Meeiv 13.08.2013

11/3684

Kommentarer til reguleringsplan for E6 Betsenden-Meeiv.

I VEDLEGG: KART OVER OMRÅDET

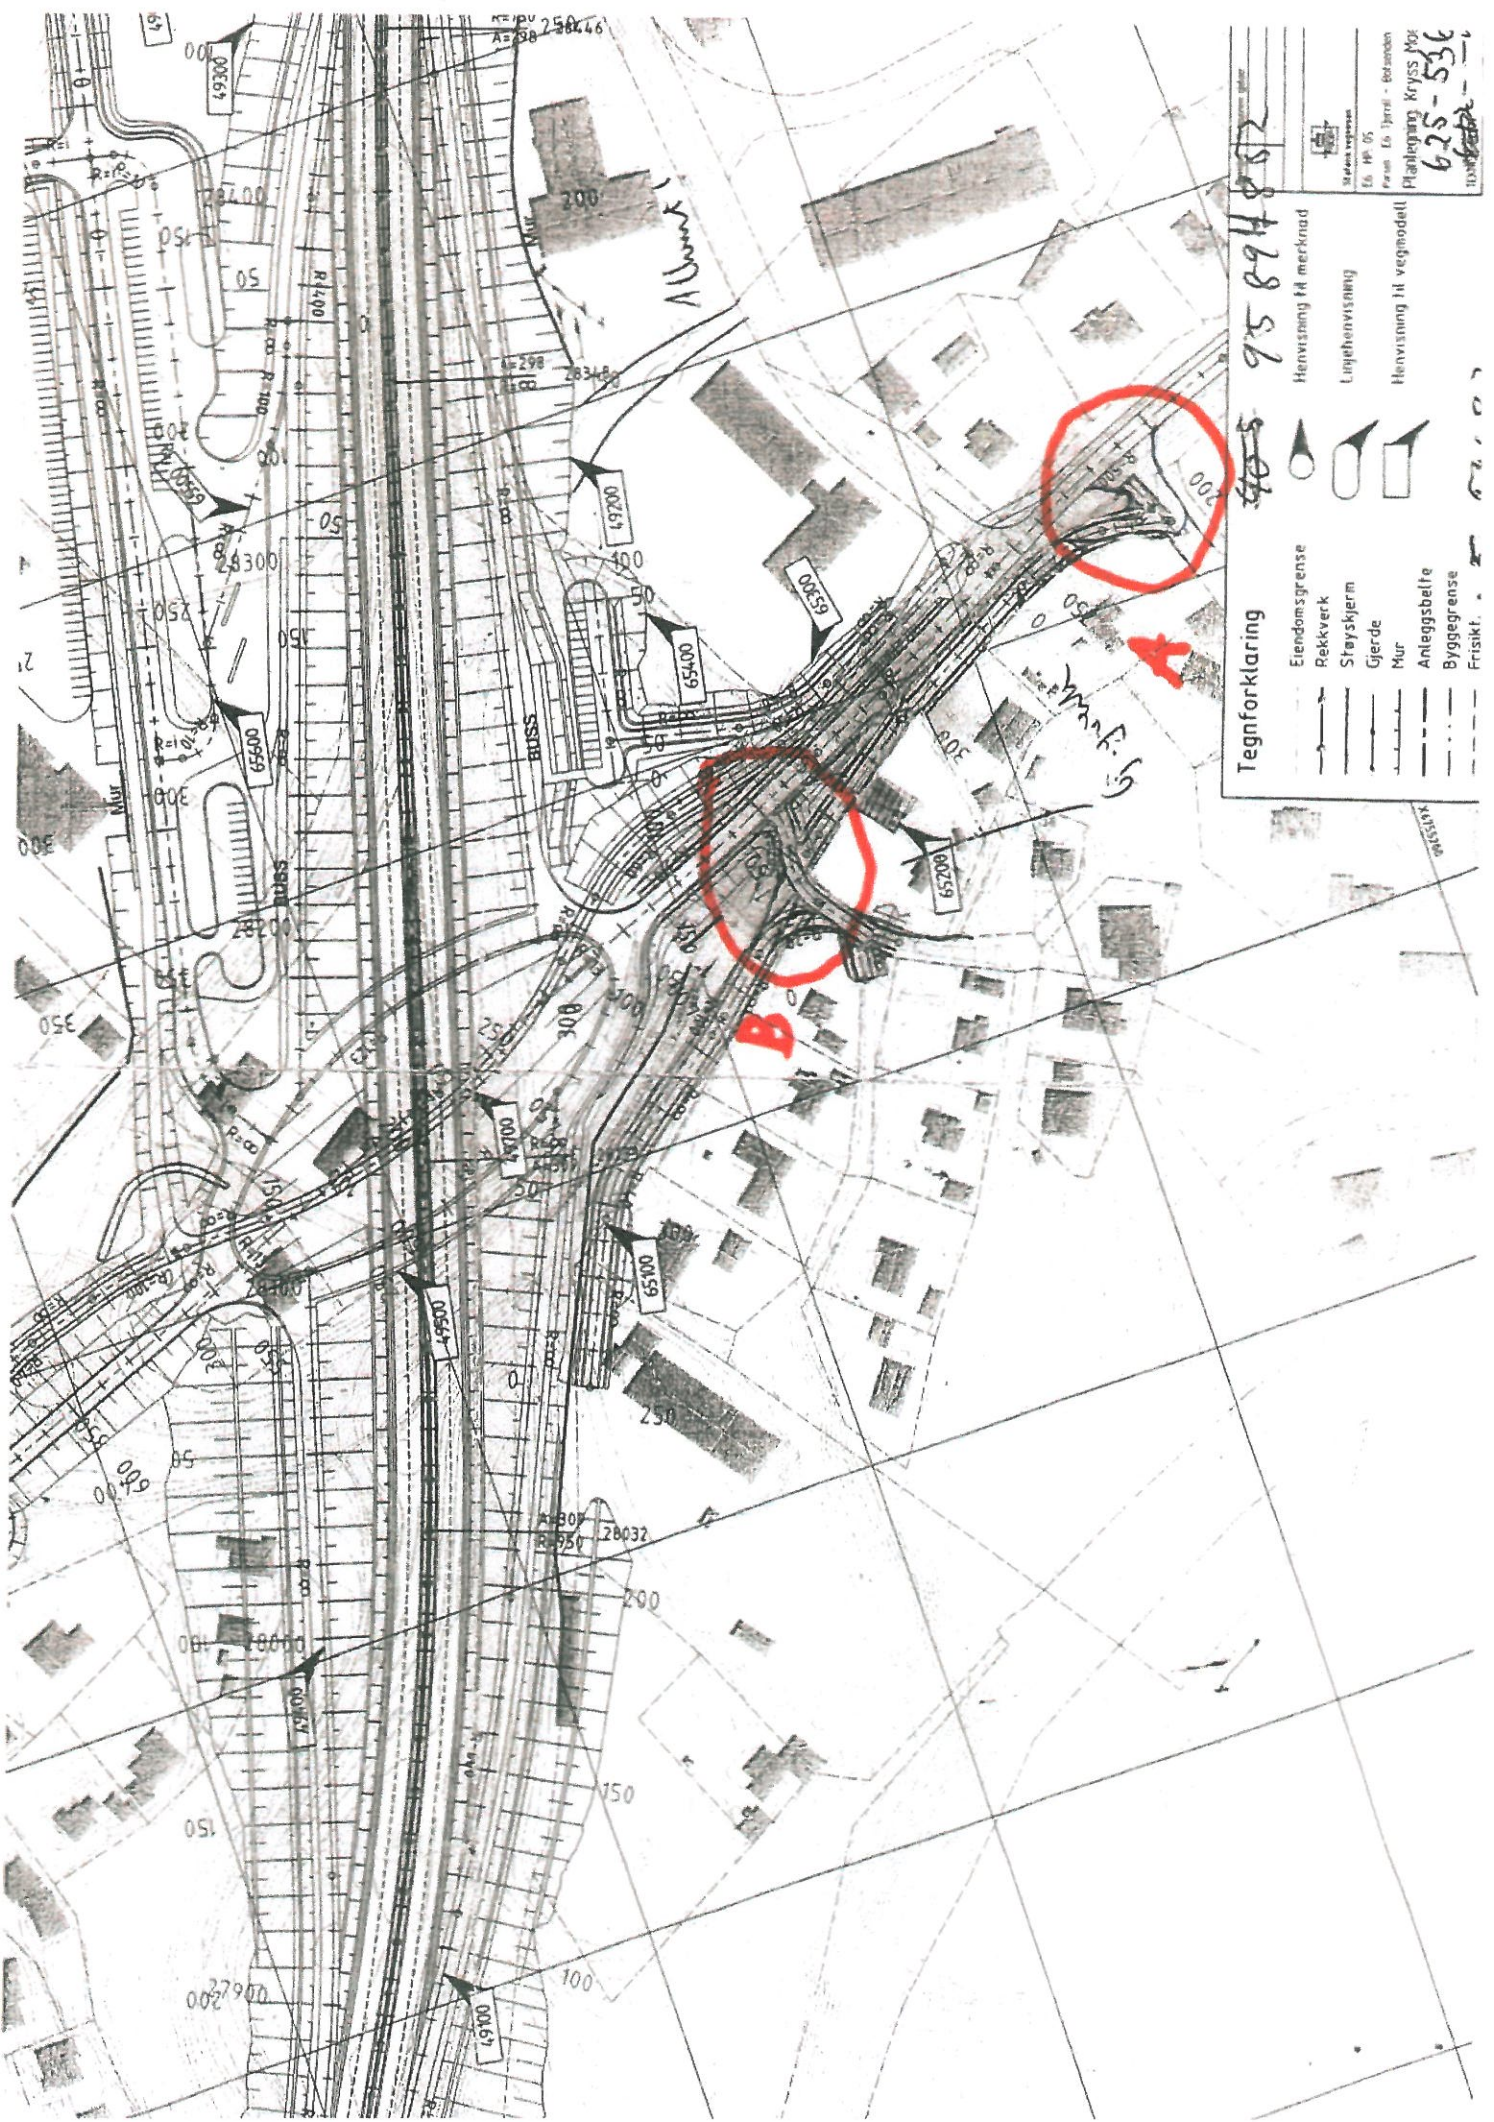
- A: Tilførselsvegen går i gammel trase til Slåttnyrvegen før utkjøring på FV213.
- B: Tilførselsvegen kobles direkte til Ødegårdsteppen med utkjøring til FV213 i dette krysset.

Pkt. A: Løsningen viser at det er plass til ny veg utenfor min eiendommen (378/521), på nordsiden av denne brukes allerede ekspropriert grunn. ved utkjøringen mot FV213 fjernes betongklessene ved busstepp, slik at svingen blir lettere å ta for lastebiler og kommunale biler. For beboere på Ødegårdsteppen tas litt grunn fra Ødegårdsteppen 2 (til grensemerket), for å bedre utpåkjøringen til den nye tilførselsvegen, samt kjøring til/fra Hægglunds og Ødegårdsteppen 8.

Pkt. B: Løsningen viser direkte utpåkjøring på FV213, fra Ødegårdsteppen (og Hægglunds). Grunn fra Ødegårdsteppen 2 brukes til kjøring til/fra Hægglunds og Ødegårdsteppen 8. Vegen videre (gang og sykkelveg) brukes som tilførselsveg for Ødegårdsteppen I, Størgt.151 A, Størgt.151 og kommunale biler.
PS. Grunn fra Ødegårdsteppen 2 er allerede ekspropriert av Statens vegvesen (til grensemerket) i 1984.

Til slutt vil jeg anbefale at støyskjermen mot FV213 blir flyttet så nær denne som mulig, det er her vegstøyet høyest og skjermingen har størst virkning.

På tilførselsvegen (og ved siden av) må det bli parkering forbudt for trakterer, biler og lastebiler. Disse er til stor hindring for kommunale biler og andre.
